DODATEK č. 3

ke Smlouvě o dílo

„Oprava mostu ev. č. 102-028 Most přes Vápenický potok ve Velké“

Změnový list

OBJÍZDNÁ TRASA PRO NAD
VE SMĚRU OD KŘIŽOVATKY I/18 X II/102
DO KAMÝKU N. VLT.

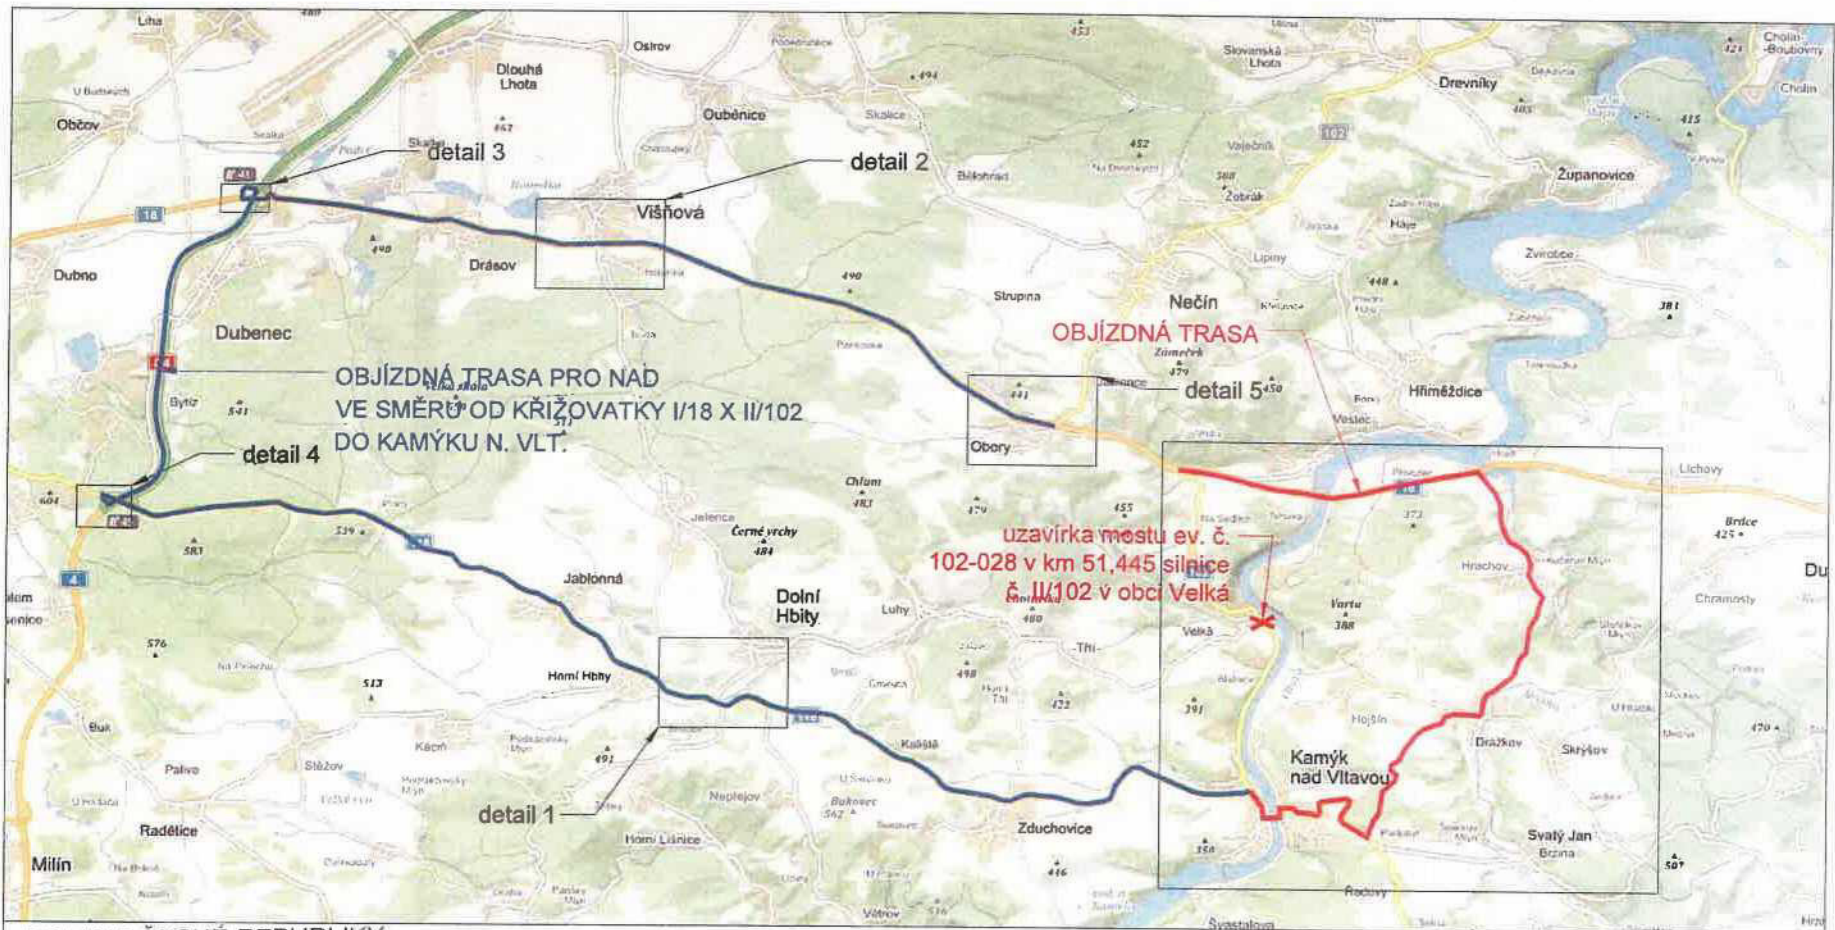
se zvláštním užíváním komunikace a s návrhem přechodného dopravního značení pro stavbu: „Oprava mostu ev. č. 102-028 na sil. č. II/102 v obci Velká - úplná uzavírka“, dle předloženého návrhu přechodného dopravního značení (DIO) vč. vyznačení objízdné trasy, které je nedílnou součástí tohoto stanoviska a vyjádření k DIO.

Stávající DZ, které by bylo v rozporu s přechodným DZ, bude zřetelně zneplatněno. Veškeré PDZ bude v souladu s platnými normami, vyhláškou 294/2015 Sb. a bude osazeno v souladu s platnými TP subjektem oprávněným k instalaci dopravního značení. Osobou odpovědnou za PDZ bude prováděna pravidelná kontrola stavu tohoto značení a v případě zjištěné závady na PDZ bude tato závada bezodkladně odstraněna. Ihned po ukončení uzavírky bude PDZ bezodkladně odstraněno.

DETAIL 1 - SILNICE II/118 U OBCE DOLNÍ HBITY

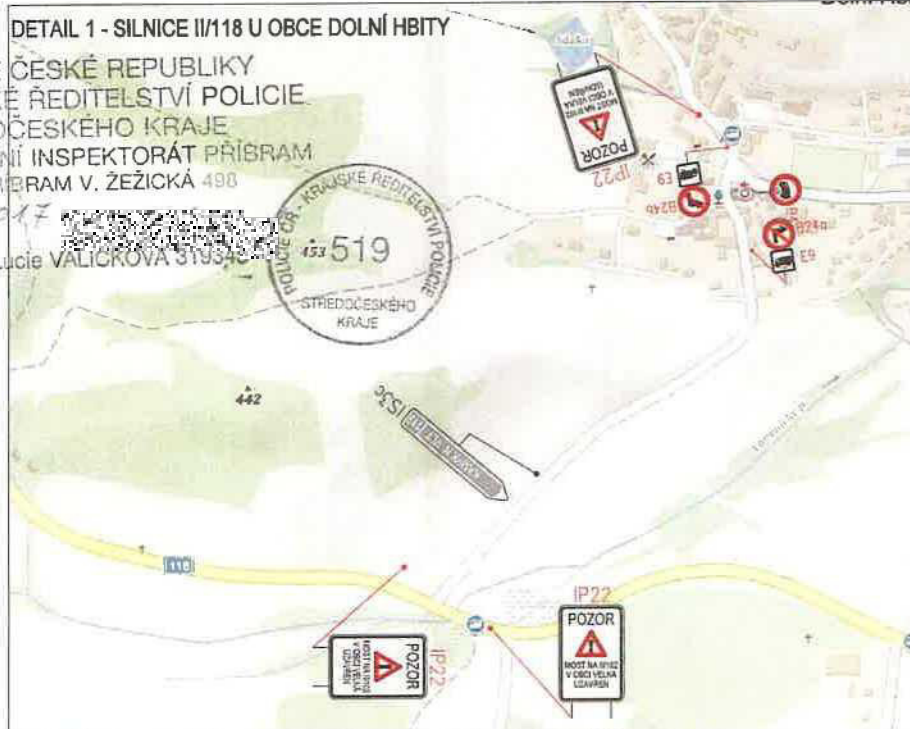
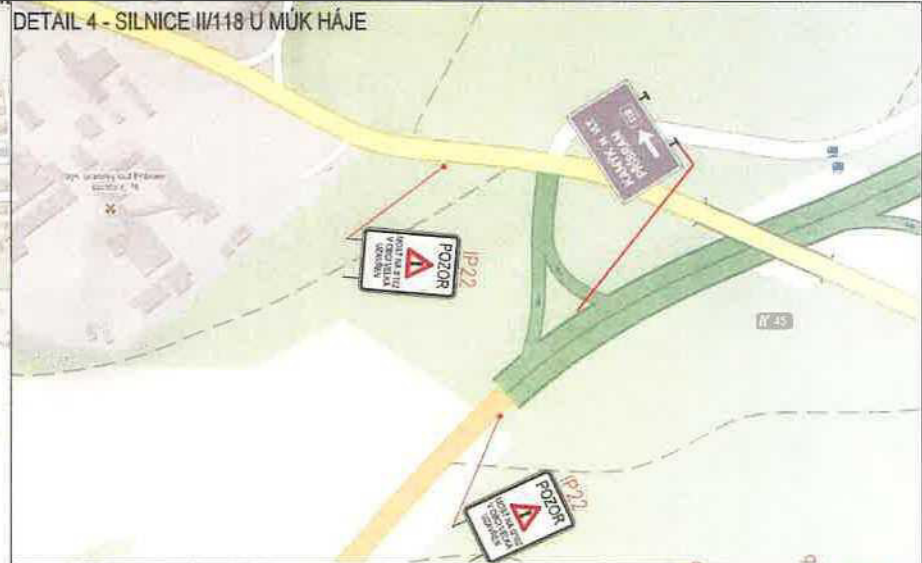
Objízdnu trasu nelze pro nákladní dopravu vést po III/11816, neboť v obci Dolní Hbity je most s omezenou tonáží Jediné vozidlo 16t. Nákladní dopravu pro směr Praha, Příbram, je nutné vést po sil. II/118 – D4 – I/18.

Z oblasti od obce Obory směřovat veškerou dopravu po I/18 směr Skalka – D4 (osobní může odbočit u Višňové na III/11816 – ale tam je modrý směrák Kamýk – tudíž bych tudy objízdnu trasu vůbec nevyznačovala), nákladní bude pokračovat na Skalku – D4 – MUK Háje.
